BLOOM

Participatieverslag

De bloei van BLOOM

VAN AKEN
CONCEPTS | ARCHITECTURE | ENGINEERING

LANDSCHAPPELIJKE TRAP
toegankelijkheid dek - openbare ruimte
landschap n.t.b.
gezamenlijk met buurt

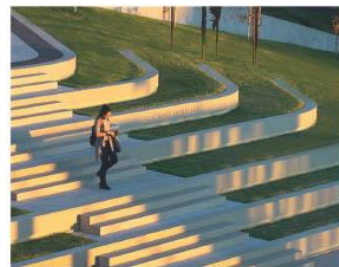
- **Reactie ontwikkelaar:** De trappen gaan een belangrijk aspect vormen bij de verdere uitwerking van het plan. Op dit moment is opdracht gegeven aan een civieltechnisch bureau om de peilhoogtes en nutsvoorzieningen in kaart te brengen. Daarnaast zullen de stedenbouwkundige massa's van grof naar fijn uitgewerkt worden tot een architectonisch ontwerp en inrichtingsplan voor de openbare ruimte. Dit en nog vele andere aspecten kunnen invloed hebben op de precieze hoogteverschillen, kortom is dit iets voor latere uitwerking. Echter is de toegankelijkheid een belangrijk onderwerp voor de gemeente en ontwikkelaar.

- D. Aangezien het groen op het parkeerdek is gepland, zal er vanaf de Spaarndamseweg een hoogteverschil overbrugd moeten worden. Onze zorg is dat dit hoogteverschil dusdanig is dat vanaf de Spaarndamseweg geen zich is op het openbaar groen en daarmee niet uitnodigend is om de verbinding te maken. Daarom stellen we dat in het Stedenbouwkundig Programma van Eisen opgenomen moet worden: Maaiveldverhoging t.b.v. half verdiept parkeren maximaal 1,25 meter boven huidig maaiveld.

1649 05.05.2022 SONNEBORN MASSA - STEDENBOUWKUNDIG PLAN (DEF) HAARLEM P.8

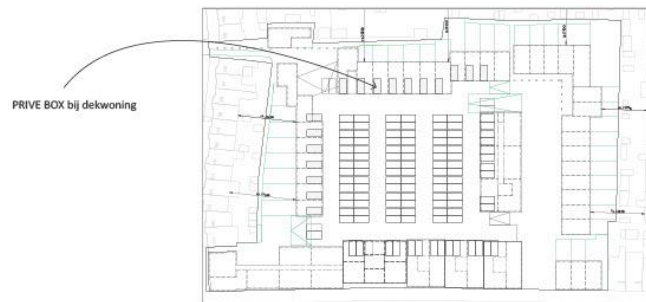
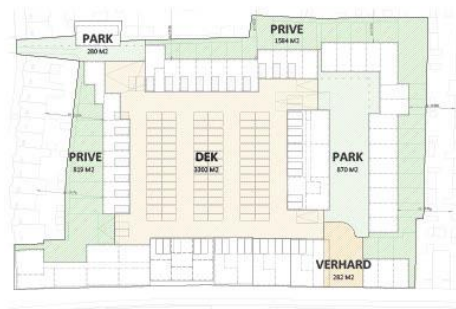
- E. Zorg ervoor dat de afstand tussen de achtergevels van de nieuwe en de bestaande woningen minimaal 16 meter is, maar liever nog 20 meter. Dit geldt ook ter plaatse van de geplande seniorenwoningen / patio woningen welke nu bijna tegen de erfgrans aan staan.

- G. Richt de daken van de woonhuizen dusdanig in dat er door bewoners in een latere periode niet een extra bouwlaag aan toegevoegd kan worden waarmee hoger dan 9 meter gebouwd wordt. Indien dit niet gedaan wordt, dan kan na een bestemmingsplan wijziging een opbouw mogelijk zijn. Dit is een zorg van veel omwonenden die in het ontwerp nog niet zijn weg genomen.

Buurt vreest dat toekomstige bewoners mogelijk een opbouw realiseren waardoor de woningen hoger worden dan nu is opgenomen in het concept-ontwerp. Vorm geeft aan dat in het bestemmingsplan een maximaal toegestane bouwhoogte/goothoogte wordt opgenomen waardoor hoger bouwen niet is toegestaan. In het bestemmingsplan is het stedenbouwkundig plan juridische vastgelegd.
